RZESZÓW
UL. HOFFMANOWEJ 19

CZERWIEC 2001

WKŁADKA
DO INSTRUKCJI SERWISOWEJ ODKURZACZA
TYP 322.0 ; 322.5 ; 322.6

Schematy połączeń elektrycznych

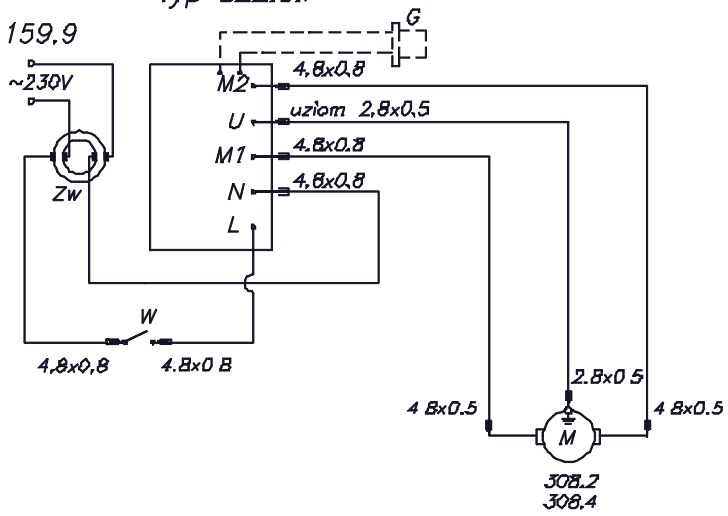
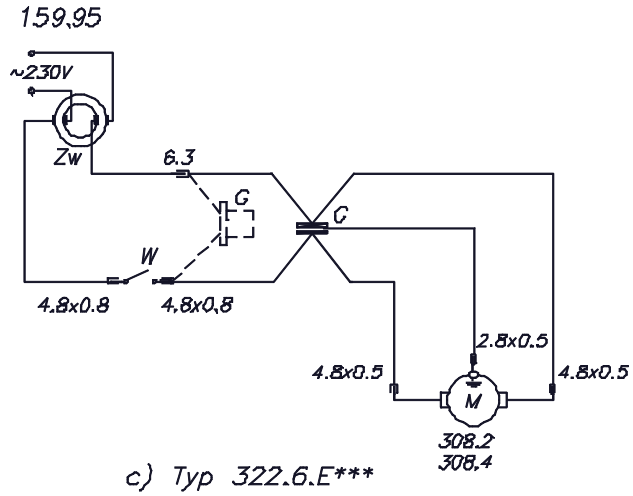
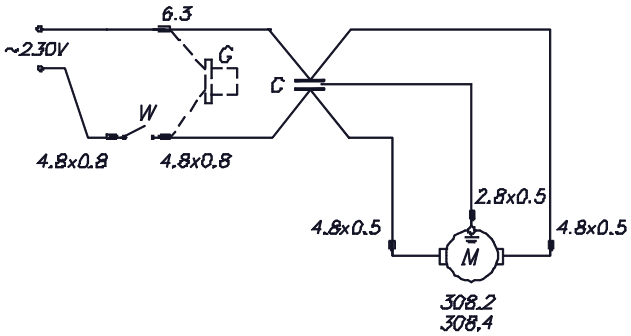
Str.7
Anuluje się typ 322.5.F*** i typ 322.6.F***

ODKURZACZ TYP 322

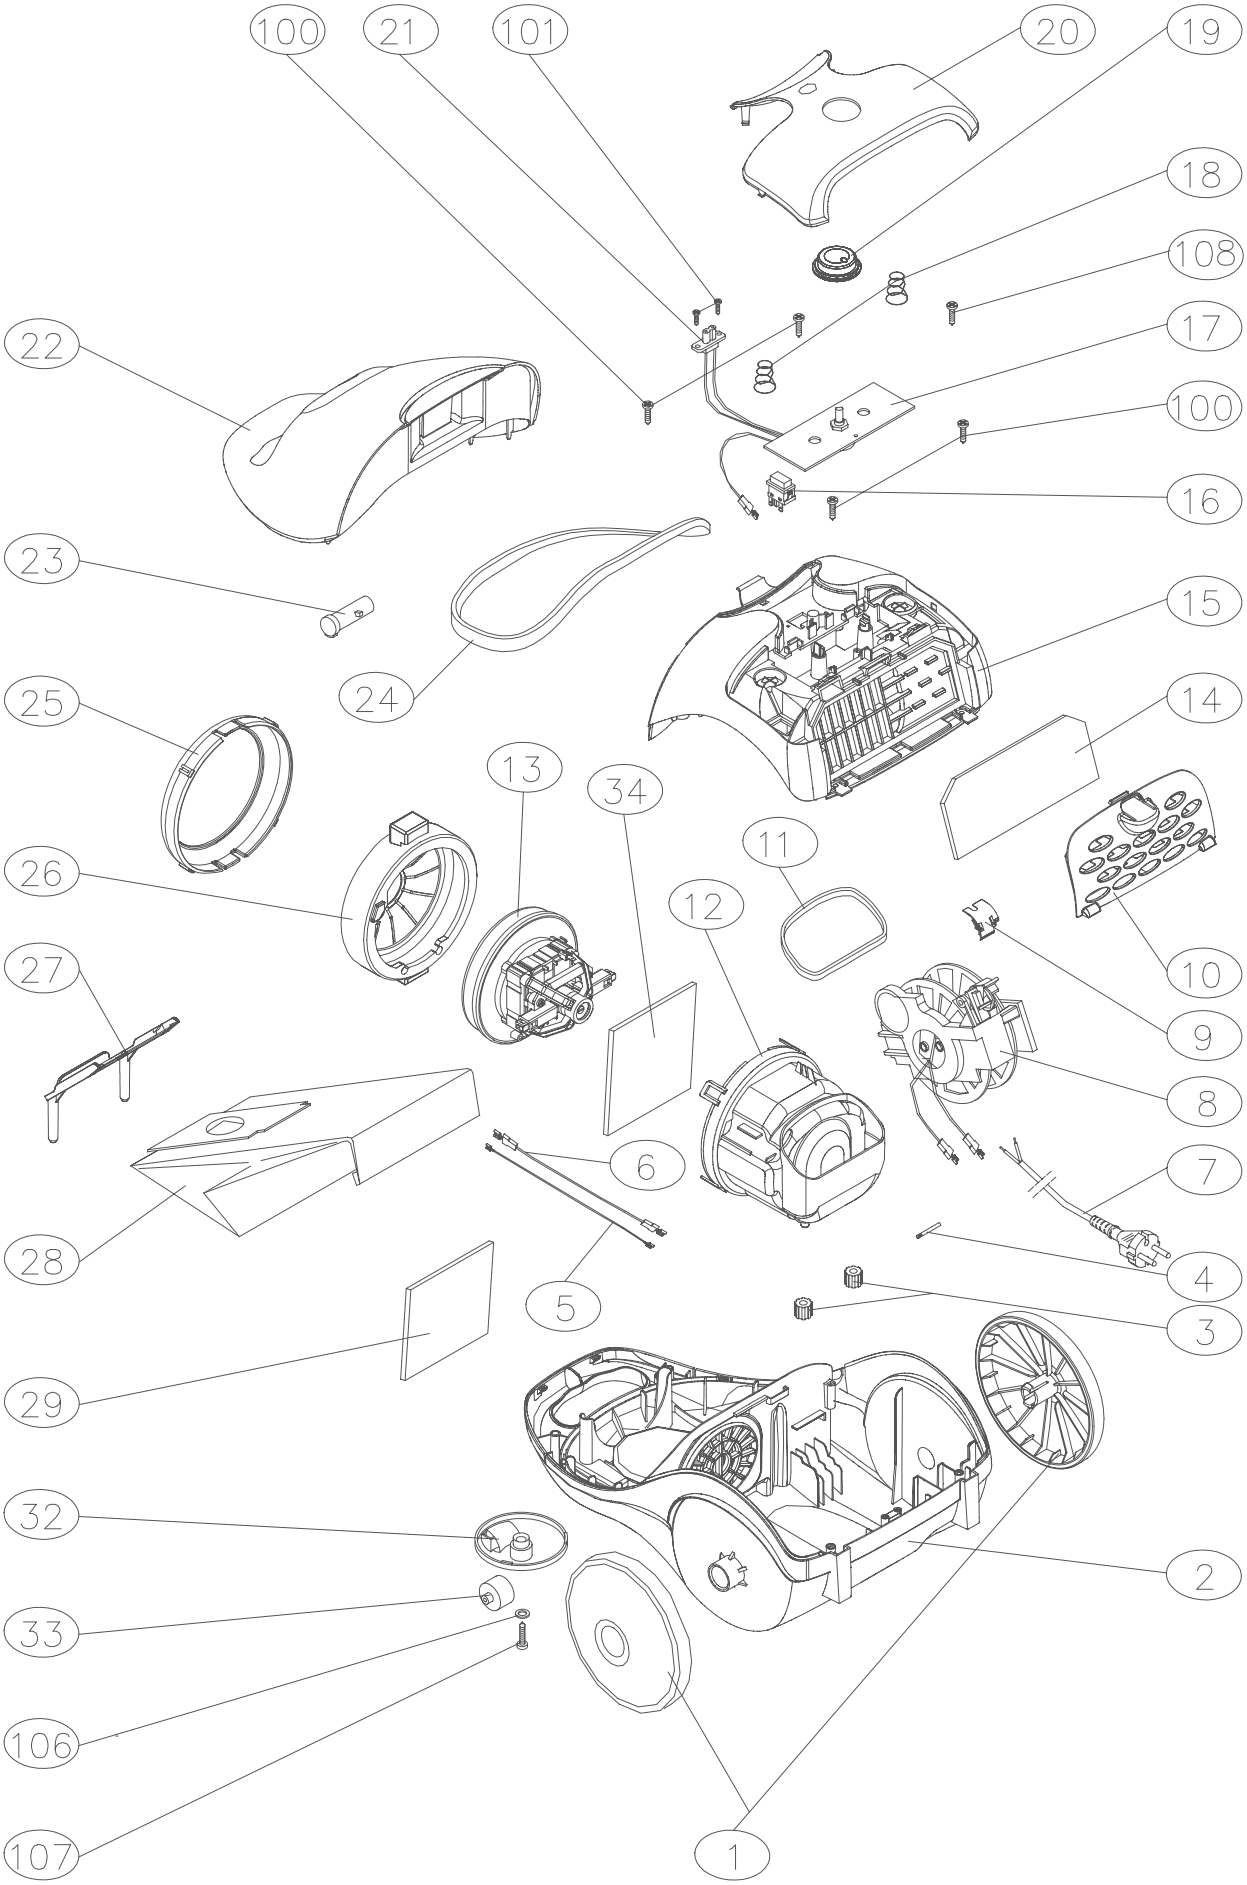
Str. 8
Wprowadzono poz. 108 – wkręt CzST 01.0324

Str. 9
Zmianie ulegają następujące pozycje w tabeli:

Poz. 6
Przewód wew. II –jest 321.0055 - ma być - 2000.0165

Poz.13
Kolumna III typ 308.3 zastąpiono typem 308.4

Poz. 14
Filtr wylotowy – 321.0018 - dla wszystkich typów
321.0021 – anuluje się
Poz.16
Jest wyłącznik H8300AB lub WP8.1 ma być Wyłącznik H8300AB lub TL323 Dreafs – 07.0437

Poz. 17
Płytka sterowania – jest 321.0050 – ma być 321.0150 dla – 322.0.E00E
Płytka sterowania kpl. 321.0060 (z wlutowanym gniazdkiem kpl. poz.21) –
ma być 321.0160 dla – 322.0.E.01E

Poz.28
Filtr papierowy kpl. – jest 2000.0080 – ma być worek papierowy 321.0170

Poz.34
Kolumna IV jest- wszystkie typy ma być – 322.0.E***

Poz.106.
Jest podkładka powiększona 4,3 – 02.0520 ma być – Podkładka wzmocniona 4,3 – 02.0535

Wprowadzono poz. 108
– Wkręt CzST 01.0324 - wszystkie typy – 1szt
